con la presente si inviano le Osservazioni contro il Progetto di un impianto eolico codice procedura ID\_VIP/ID\_MATTIM: 1269 denominato

**ID: Codice procedura (ID\_VIP/ID\_MATTM): 12691**

**“Progetto di un impianto eolico denominato “Pitigliano” ubicato nei comuni di Pitigliano (GR) e Sorano (GR) costituito da 20 (venti) aerogeneratori di potenza nominale 7,0 MW per un totale di 140,0 MW con relative opere connesse ed infrastrutture indispensabili”**

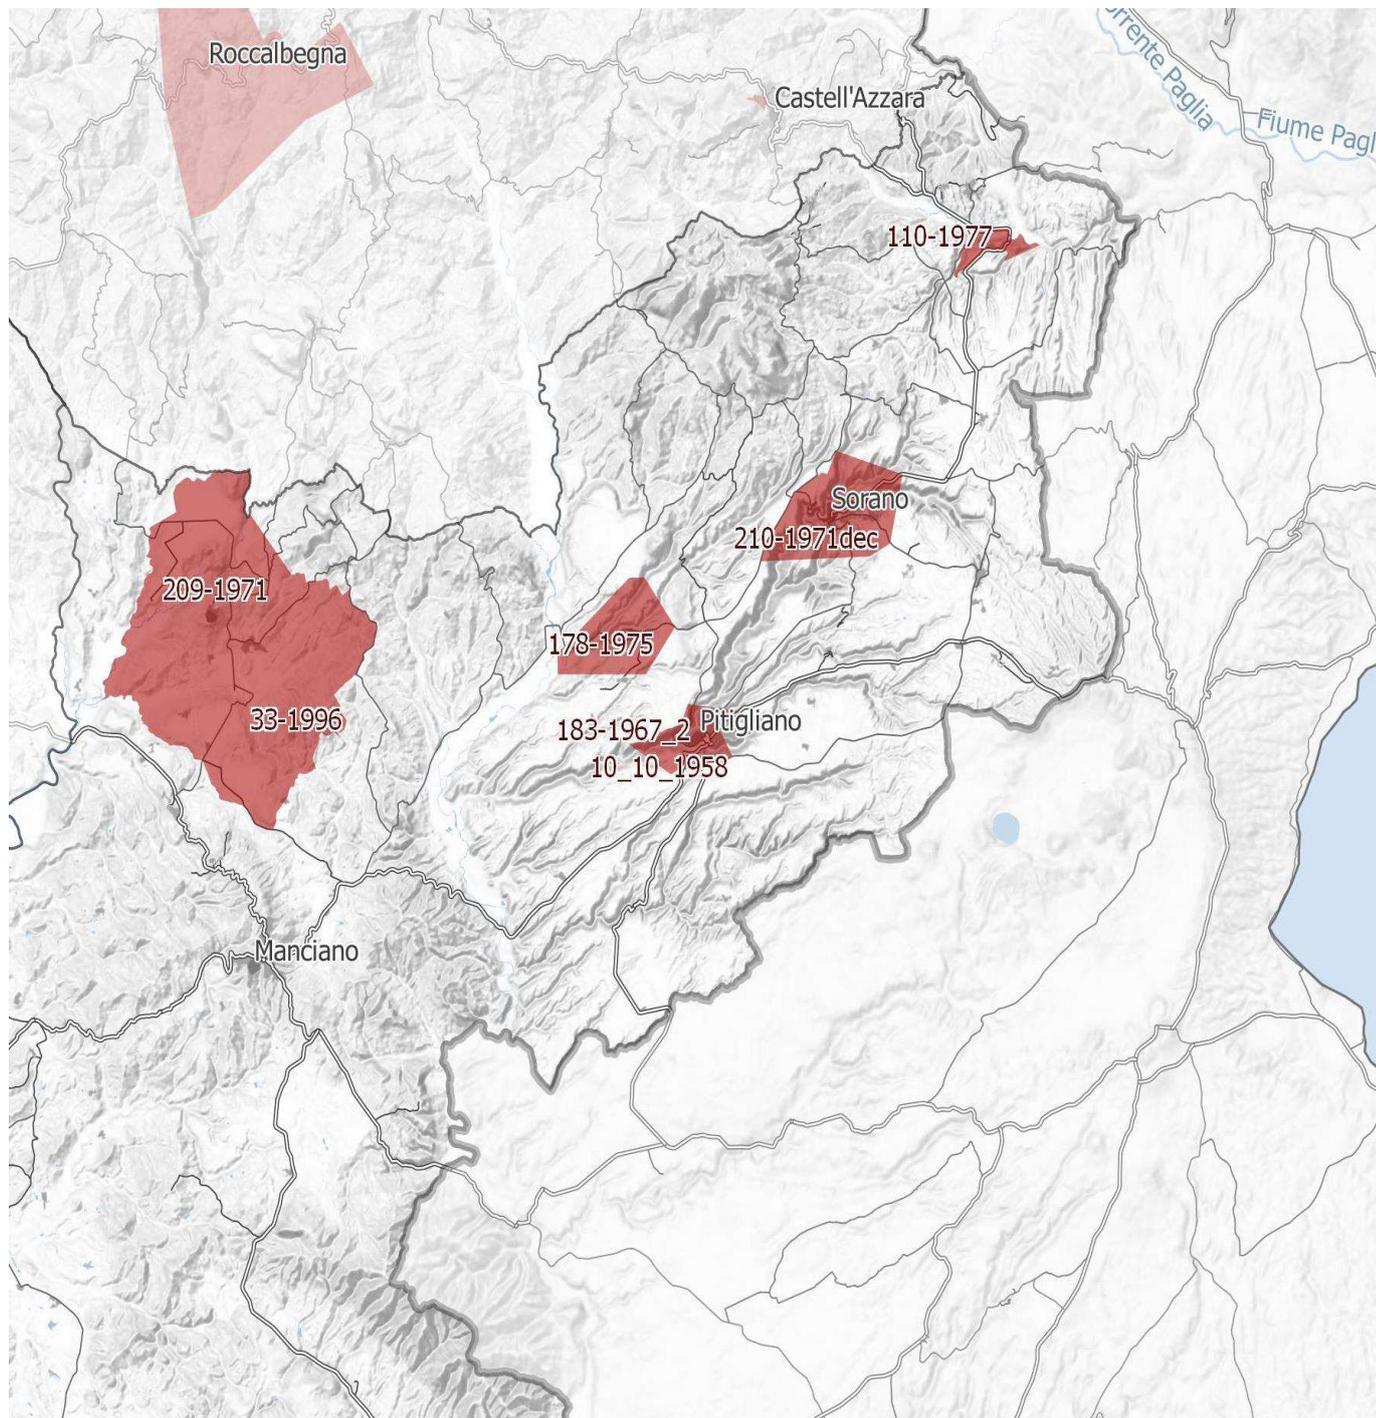
**IMMAGINE n. 4** Si evidenzia che i tre aerogeneratori WTG 07, WTG 08 e WTG 09 impattano con il vincolo paesaggistico di notevole interesse pubblico del Centro Storico di Sorano. Il WTG 07 si troverebbe a 2828 m, WTG 08 2504 e WTG 09 2990. Il cavidotto dell'impianto invece impatta in buona parte del Vincolo paesaggistico ex art. 136 del CBC del Centro Storico di Pitigliano.

**Immagine 1. Vincoli ex art. 136 del CBC dal PIT della Regione Toscana e zona approssimativa dove è progettato l'impianto industriale.**

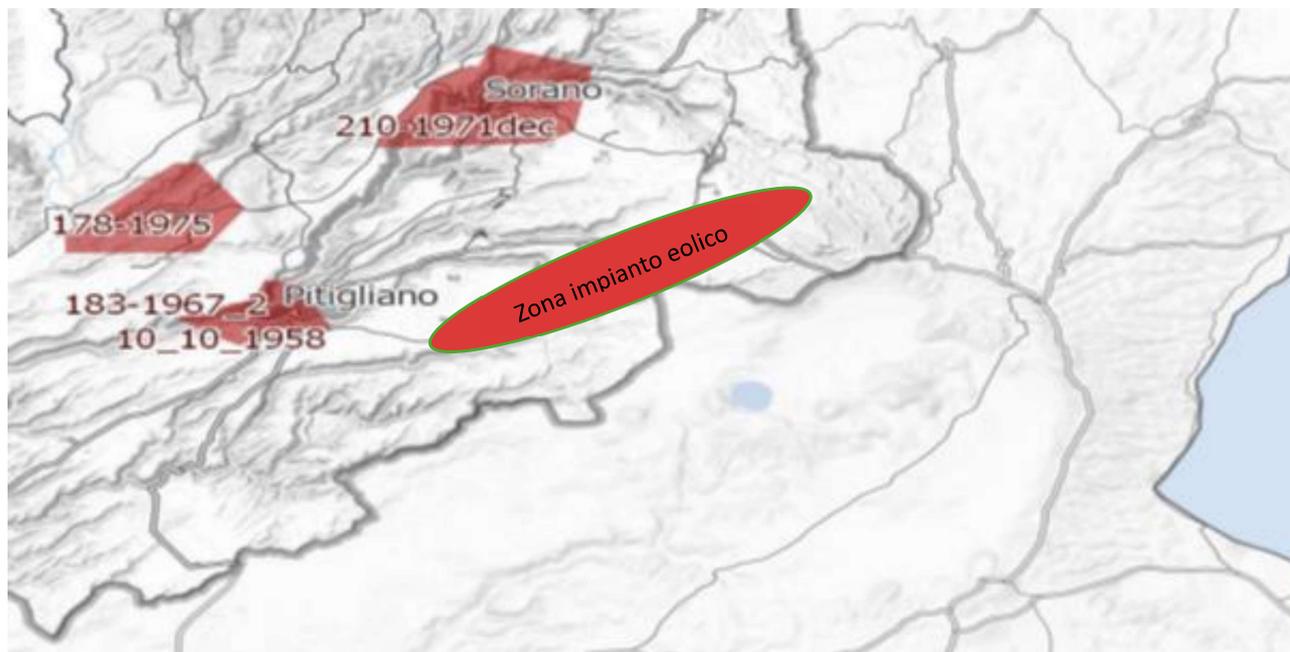
*Inoltre, come sostiene la Proponente parte dell'impianto si verrebbe a trovare a 3,5 km dal centro abitato di Sorano. Infatti, tre degli aerogeneratori WTG 08, 09, 10 sono addirittura all'interno delle fasce di rispetto dei 3 km del suo vincolo paesaggistico di notevole interesse pubblico ex art 136 del CBC. Si evidenzia che così si crea*

un'ulteriore incompatibilità con la tutela del Paesaggio.

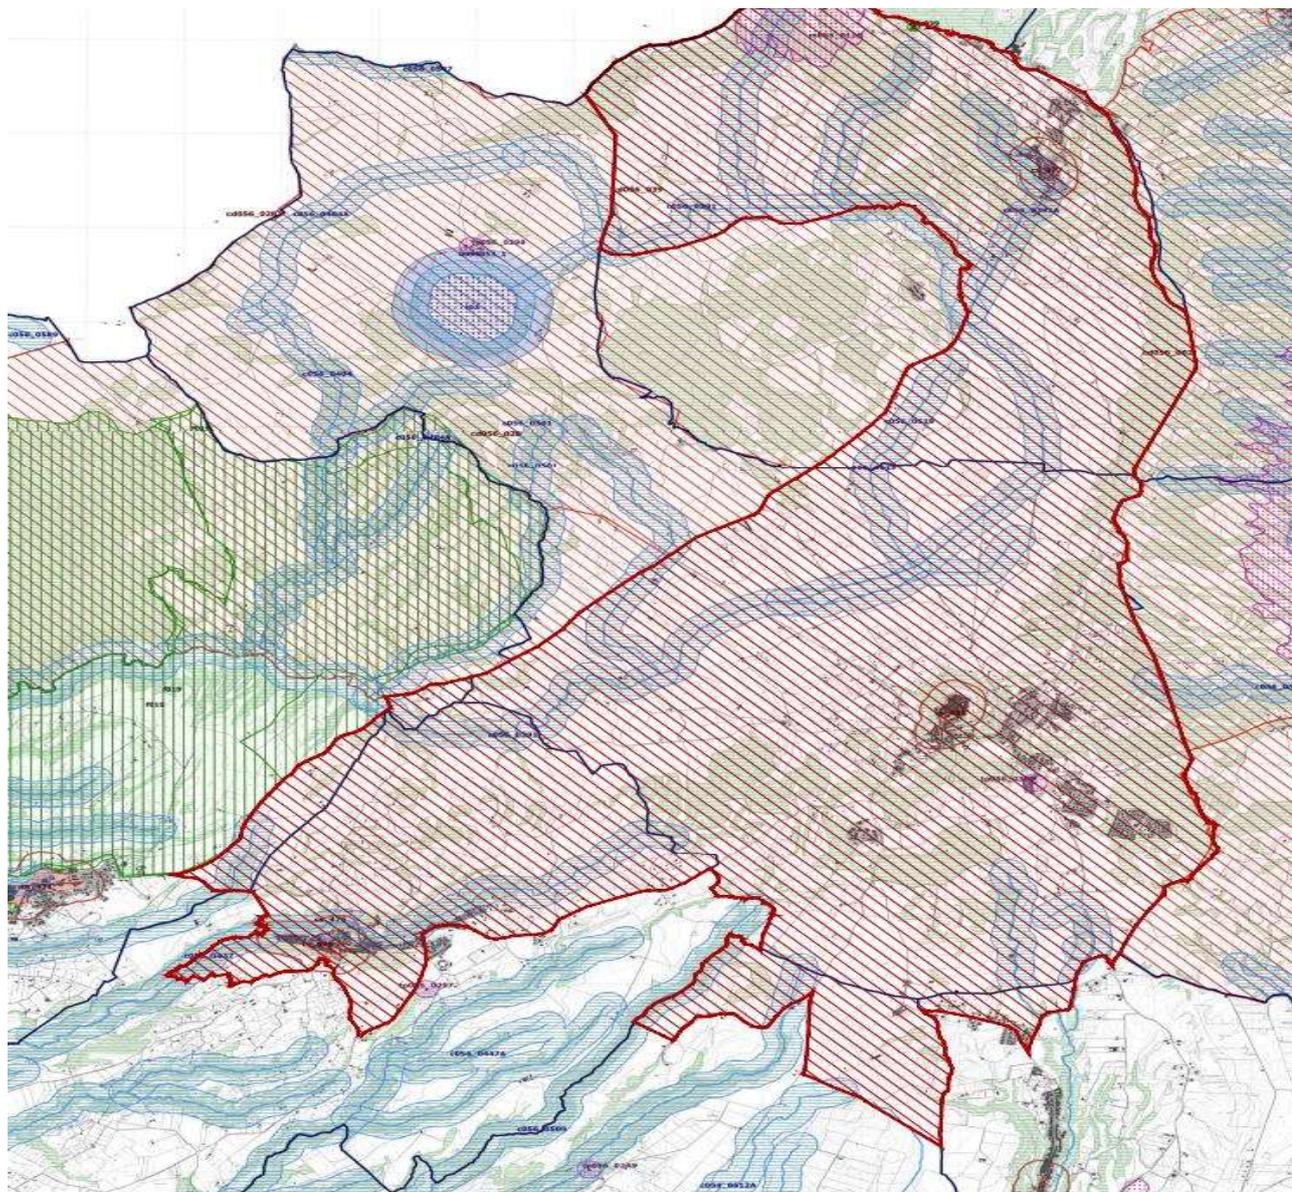
Come è illustrato nell'immagine si ribadisce che l'impianto industriale "Pitigliano" ricade completamente all'interno delle fasce di rispetto dei due vincoli di notevole

interesse pubblico e lambisce quelle di un terzo vincolo e quindi come affermato dal Consiglio di Stato nelle sentenze citate, l'impianto è insediato in area non idonea ai sensi dell'art. 20 comma 8 lettera c quater del D.Lgs. n. 199/2021 e ss.mm.ii al contrario di quanto sostiene la proponente.
